Onderwerp: Enkele vragen over het ontwerp van de wachtplaats bij de Broekvelderbrug

Zoals in het 'verslag' van de informatieavond 13 juli 2022 wordt aangegeven is Gedeputeerde Baljeu in gesprek met wethouder Kersbergen van de gemeente Bodegraven-Reeuwijk tot het volgende ontwerp gekomen voor een wachtplaats bij de Broekvelderbrug oostzijde:

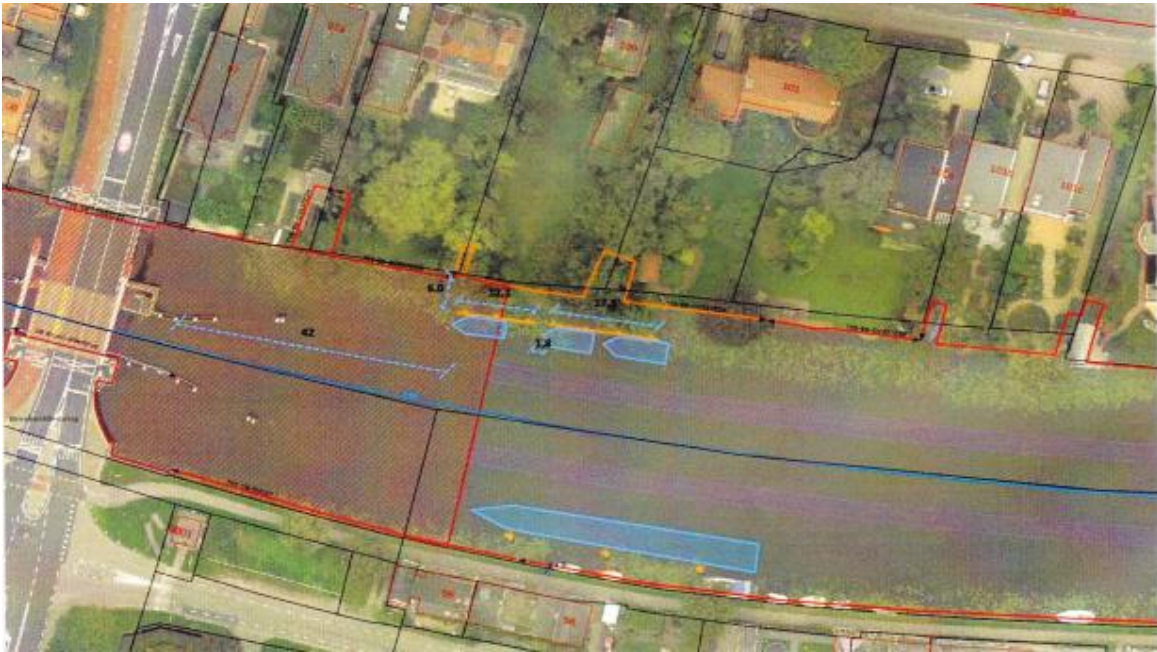
* 42 m vanaf de knik in het geleidewerk van de brug;

* 1^e deel wachtplaats met een lengte van 12,10 m;

* open stuk tussen beide wachtplaatsdelen van 0,10 m;

* 2^e deel wachtplaats met een lengte van 17,10 m;

* minimale afstand wachtplaats tot de oever is 8,0 m.

hoogte wachtplaats 1,65 m.

1. Langs de oevers is een rode lijn getekend en achter de percelen Noordzijde [art.5.1-2c](#) een oranje lijn. Kunt u mij zeggen wat die rode en oranje lijnen betekenen? Waar kan ik die betekenis terugvinden?
2. In de argumentatie waarom de wachtplaats op 42 m afstand van de knik in het remmingwerk moet komen wordt geschreven dat de wachtplaats op voldoende afstand van de 'aanvaarpaal' dient te komen. Kunt u mij zeggen hoeveel meter als voldoende wordt aangemerkt en waarop dat is gebaseerd?

De wachtvoorziening voor kleine schepen is bedoeld voor schepen kleiner dan 20 meter. Het meest gangbare maat van een vaartuig op dit soort wateren is 10,5x3,5x2,6. (lxbxh)

Omdat dit nagenoeg de helft van de lengte is voor waar de wachtvoorziening is bedoeld is deze ruimer genomen om ook schepen van 18 a 19 meter een goede kans te geven om slaags te laten raken.

De maatvoering waar mee is gerekend is 12x4x2,7meter (lxbxh)

Om een vaartuig slaags te doen raken voor het midden van de brug heeft een vaartuig 2x zijn eigen lengte en 2x zijn eigen breedte nodig om dat te kunnen doen.

Gerekend vanaf de boeg/papagaai of spriet 24meter over een breedte van 8meter obstakels obstakel vrij dient te zijn.

Dit is nodig omdat een schip van dergelijke afmetingen ook bij windkracht 6 zou moeten kunnen varen. Er is immers bediening tot windkracht 7.

Door deze berekening kan de wachtvoorziening niet dichterbij de brug.

Daarnaast is de obstakelvrije zone eveneens nodig om een dergelijk vaartuig naar en van de particuliere ligplaatsen te kunnen gaan.
